BRANDTEKNISK RAPPORT VEDR. SVENDBORG KOMMUNE – STRANDLYST PLEJECENTER

Dato : 11-05-2021
Version : 2
Projektnummer : RE33240-001
Projektadresse : Strandstien 1, 5874 Hesselager

Figur 7 - Altangange og flugtvejstrapper fra 1. og 2. sal, skal indplaceres i enge brandsektioner. Samtidig skal trapperne udføres som bygningsdel klasse R 30 / A2-s1,d0 [BS-bygningsdel 30].

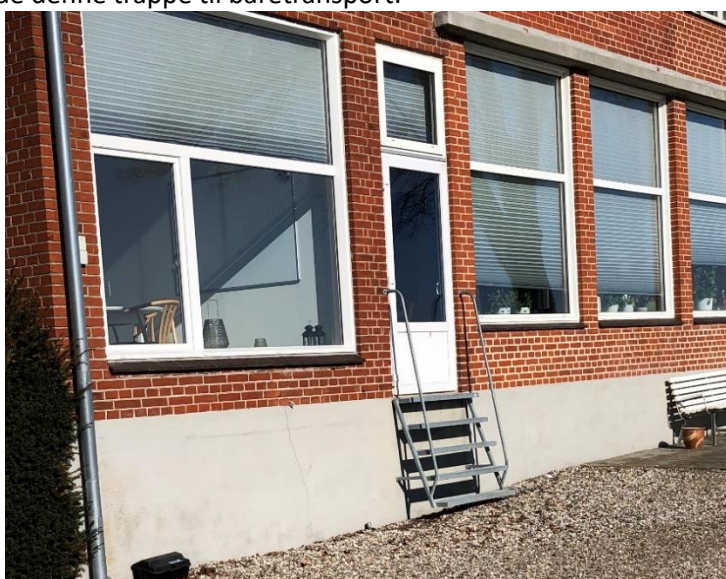
7.1.3 Udvendige flugtvejstrapper

Når udvendige flugtvejstrapper betjener mere end en etage, skal disse placeres i selvstændig brandsektion, BR95 kap 6.10.2 stk. 2 *"Trapper skal udføres, så de giver bekvem mulighed for båretransport"*. Det kunne konstateres ved begge trapper/altaner i byggeriet, at ligeløbslængden på trapperne ikke er optimale i forhold til båretransport, da den anbefalede faldhøjde på højst 2 meter før der er etableret en repos ikke er etableret. Samt betjener flugtveje hvor gulvoverflade er mere end 5,1 meter over terræn.
